Advies betreffende de ontpoldering en inrichting van Uiterdijk te Dendermonde

Adviesnummer:	<u>INBO.A.3670</u>
Auteur(s):	Wim Mertens, Gunther Van Ryckegem, Alexander van Braeckel, Erika Van den Bergh en Bart Vandevoorde
Contact:	Wim Mertens (wim.mertens@inbo.be)
Kenmerk aanvraag:	e-mail van 4 april 2018 ; ANB_2018_06
Geadresseerden:	Agentschap voor Natuur en Bos T.a.v. Elias Verbanck VAC Brussel - Herman Teirlinck Havenlaan 88 bus 75 1000 Brussel Elias.verbanck@vlaanderen.be
Cc:	Agentschap voor Natuur en Bos Joris Janssens (joris.janssens@vlaanderen.be)

Aanleiding

Figuur 2: Voorgestelde inrichting volgens het tweede scenario in Jacobs *et al.* (2007) (hun voorkeursscenario).

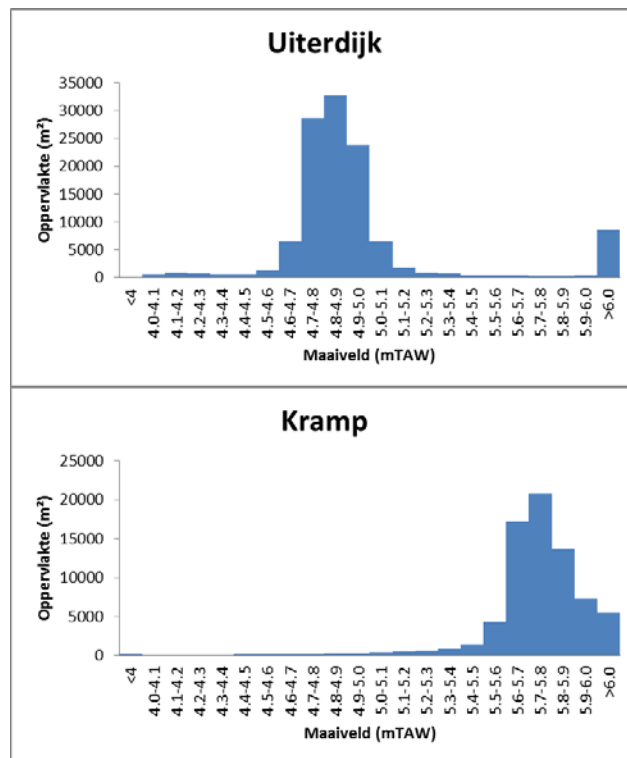
In Jacobs *et al.* (2007) werd voorgesteld (als scenario twee – hun voorkeursscenario) om de zomerdijk volledig te verwijderen zonder bijkomende ingrepen in het reliëf. Het alternatief (scenario drie) met een bres in het oostelijk deel van de zomerdijk werd minder waardevol ingeschat omdat hierbij het contact met de stroomgeul wordt beperkt. Dit derde scenario zou ook in aanmerking kunnen komen als spontane erosie van resterende dijken mogelijk wordt gemaakt door het verwijderen van de aanwezige breuksteen.

Net als Jacobs *et al.* (2007; scenario twee – voorkeursscenario, zie hoger) adviseren we het volledig afgraven van de bestaande zomerdijk tot op maaiveldniveau (4,8 m TAW), waarbij de breukstenen aan de noordelijke en oostelijke rand bij voorkeur worden verwijderd tot 1,5 m onder het polderniveau (ca. 3 m TAW) zodat zich een helling met geulen kan ontwikkelen maar toch geen te grote afkalving van de toekomstige schorrand plaatsvindt. Gezien de grote erosieve kracht van de Schelde ter hoogte van de zuidrand van het gebied (buitenbocht) werd het raadzaam geacht de dijk daar slechts beperkt te verlagen (tot 60 cm boven het huidige polderniveau of 5,4 m TAW) en de breukstenen slechts tot op polderniveau weg te halen. Dit alles wordt geïllustreerd in figuur 2.

Figuur 3: Oppervlakteverdeling van hoogteklassen in Uiterdijk en het nabijgelegen schor de Kramp.

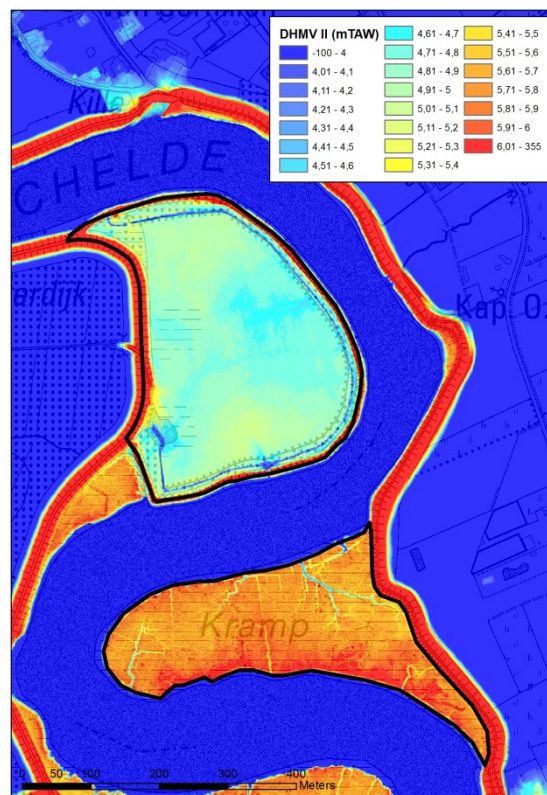
Het maaiveld in Uiterdijk ligt tussen 4,6 en 5,1 m TAW met een mediane waarde van 4,85 m TAW. Met andere woorden, de actuele hoogteligging van Uiterdijk is geschikt voor een ontpoldering. Ter vergelijking, het maaiveld in het nabijgelegen schor de Kramp ligt tussen 5,6 en 5,9 m TAW (mediaan 5,75 m TAW). Na ontpoldering zal het gebied geleidelijk ophogen met ca. 1 meter sediment, dit betekent een extra berging van ca. 117.000 m³ sediment.

Figuur 4: Digitaal hoogtemodel (DHM) van Uiterdijk en het nabijgelegen schor de Kramp (bron: DHM-Vlaanderen II, Informatie Vlaanderen).

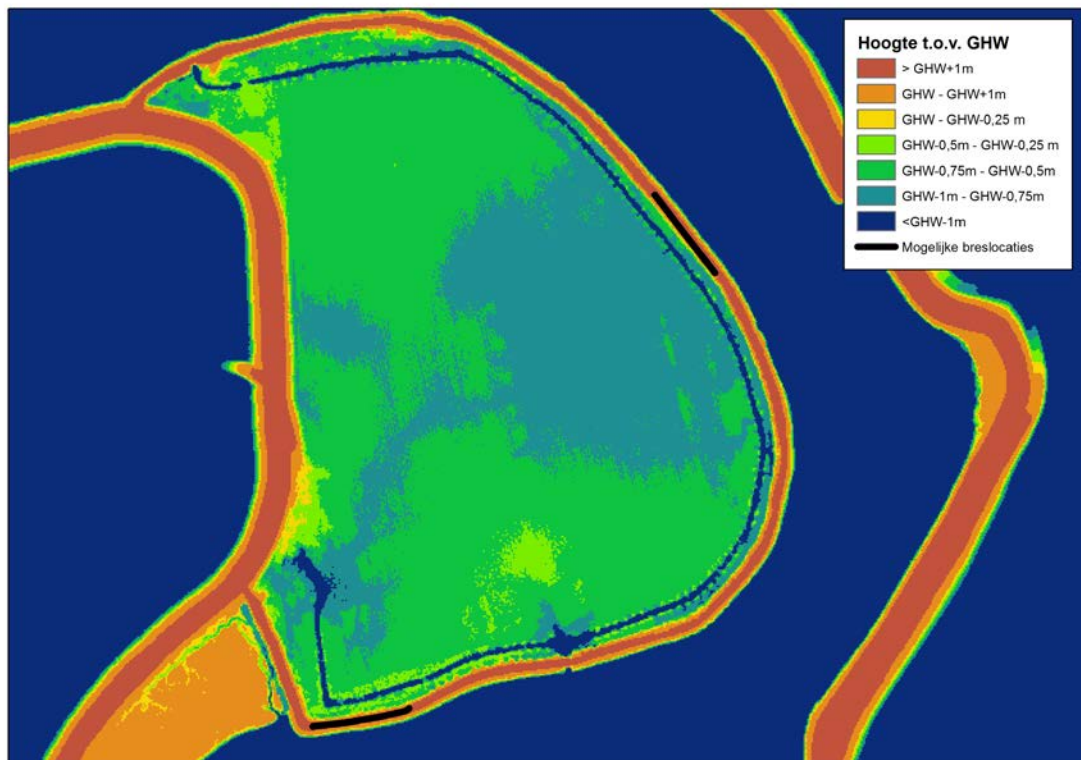
Op het digitaal hoogtemodel (kortweg DHM) is centraal van (zuid)west naar oost een depressie te ontwaren die een relict zou kunnen zijn van een oude kreek (figuur 5). Op historische kaarten werd echter nergens een spoor van een kreek gevonden. Deze depressie voorziet, eventueel in beperkte mate geaccentueerd, in de gewenste helling voor initiële kreekvorming en drainage (zie vorige paragraaf). Een bres aan de oostzijde van de

Figuur 7: Cartografisch overzicht van de belangrijkste ingrepen in het kader van de geadviseerde inrichting bij de ontpoldering van Uiterdijk.

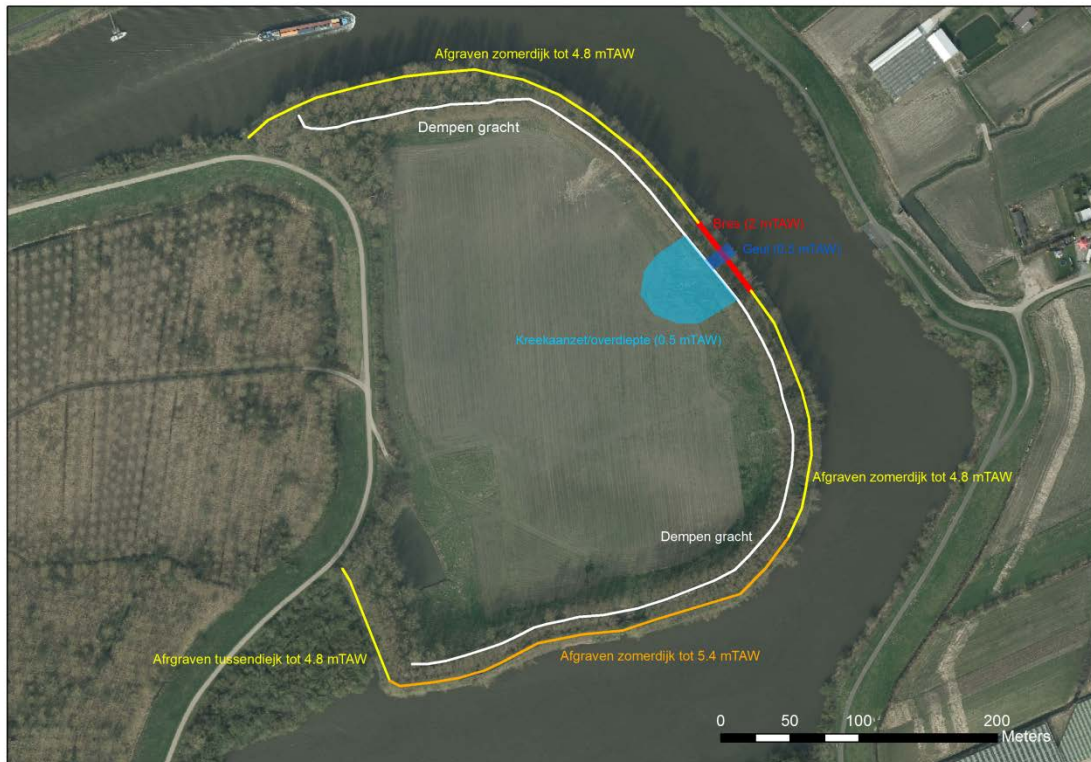
Het dijksegment tussen Uiterdijk en het bestaande schor ten zuiden ervan dient afgegraven te worden tot op maaiveldniveau (4,8 m TAW) om één functioneel geheel te creëren (figuur 7 en aangeduid op figuur 2 als 'additionele dijkverlaging').

Figuur 8: Schematische weergave van de bres.

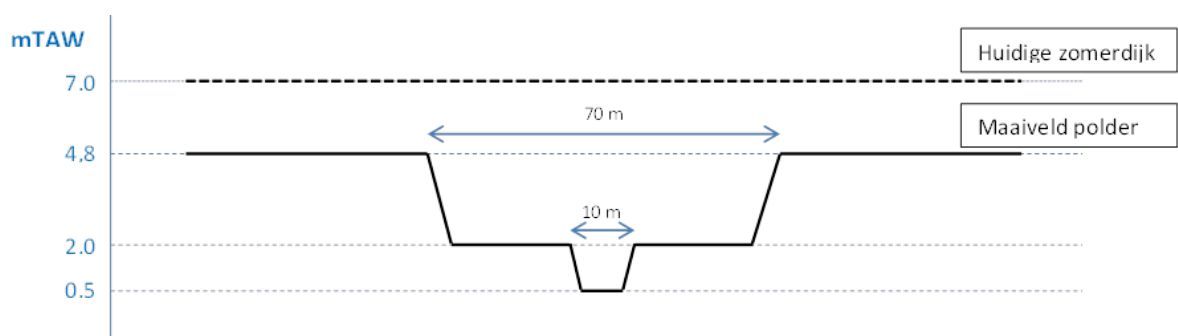
We adviseren om de bres uit te graven tot op het voorliggende slik(breuksteen)niveau (ca. 2 m TAW) (Jacobs *et al.* (2007) stelden voor om de bres uit te graven tot 0,5 m TAW). In combinatie met een dieper uitgegraven kreekaanzet in de bres en een overdiepte aan landzijde kan de kreek dan spontaan ontwikkelen tot evenwichtsdimensies (zie paragraaf 2.3). Hiertoe moet de steenbestorting aan de rivierzijde tot op laagwaterniveau verwijderd worden over de gehele lengte van de bres.

We adviseren om de overdiepte² (70x70 m) en de geul (10 m breed) uit te graven tot net onder gemiddeld laagwaterniveau (0,5 m TAW). Deze techniek werd ook toegepast bij het estuariene herstel van de potpolder van Lillo en leidde daar tot de ontwikkeling van een mooi vertakt en kronkelende kreekstelsel (figuur 6) (Mertens *et al.*, 2015). Uitgraven van de geul tot het gemiddeld laagwaterniveau (kortweg GLW) is ook belangrijk omdat de holocene alluviale kleiafzettingen nog iets dieper reiken (de ondergrens hiervan ligt op een niveau tussen -0,85 m TAW en 0,4 m TAW, cfr. boringen GEO-08/105-B22 en GEO-08/105-BCB20 (DOV, 2018)). In reeds uitgevoerde ontpolderingen (Lillo, Heusden, Wijmeers) blijkt verticale

B. Op basis van het kombergingsvolume is het aangewezen om een onverdedigde bres van 70 m tot op het niveau van het voorliggende slik (2 m TAW) te graven. We adviseren om de breuksteen aan de rivierzijde te verwijderen tot laagwaterniveau (0,7 m TAW)
3. A. Om een slik/schorgebied met een goede in- en uitwatering te ontwikkelen is het wenselijk om een kreekaanzet achter en een geul in de bres te graven.

B. De kreekaanzet onder vorm van een overdiepte, tot net onder GLW (0,5 m TAW), is even breed en lang als de bres breed is (70 m). Omdat op deze diepte nog klei voorkomt is het uitgraven van een 10 m brede geul in de bres aangewezen. Na ontpoldering kan deze geul door erosie en/of sedimentatie vrij evolueren.
